Dodatek č. 4
ke Smlouvě o dílo ze dne 23. 3. 2022, ve znění dodatků č. 1,2 a 3

ke smlouvě o dílo ze dne 23. 3. 2022, ve znění všech předchozích dodatků, která byla uzavřena se zhotovitelem jako vybraným dodavatelem ve veřejné zakázce na stavební práce s názvem „**Nástavba operačních sálů a sterilizace na dvorním traktu laboratoří Městské nemocnice a.s. Dvůr Králové nad Labem**“ (dále jen „smlouva“ nebo „smlouva o dílo“ nebo „SOD“) (dále též jen „dodatek“).

- Změny dle § 222 odst. 4 zákona – změnový list č. 24 a č. 29 až č. 52.

operační sály DKnL

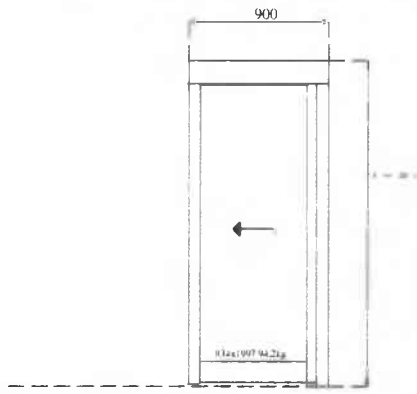
ZL 24 - Záměna dveří do m.č.222 a 226 a ovládání posuvných dveří v 2NP

Hliníkové konstrukce v systémech: **ALUPROF S.A.** (MB-78 EI)
Počet pozicí: **2**. Počet konstrukcí: **3**
Celková plocha: **8,8 m²**.
Celkový obvod: **16,8 m**.

P.č.	Nákres (Pohled zvenku), rozměry, popis	Počet kusů	Jedn.cena bez DPH (CZK)	Celkem bez DPH (CZK)	Poznámky
1	 <p>MB-78 EI Automatické dveře EI 30 DP1-Sm-C900/2100</p>	x 2	192 324 Z toho: Konstrukce: 192 324	384 648 384 648	<p>Barva profilů: X) RAL 8R9001 - atypická Barva kování: 8R7035 [šedá]</p> <p>Dodatečné prvky: cena včetně montáže x 1 x 1</p>
2	<p>Samozavírač s napojením na EPS</p>	x 1	8 117	8 117
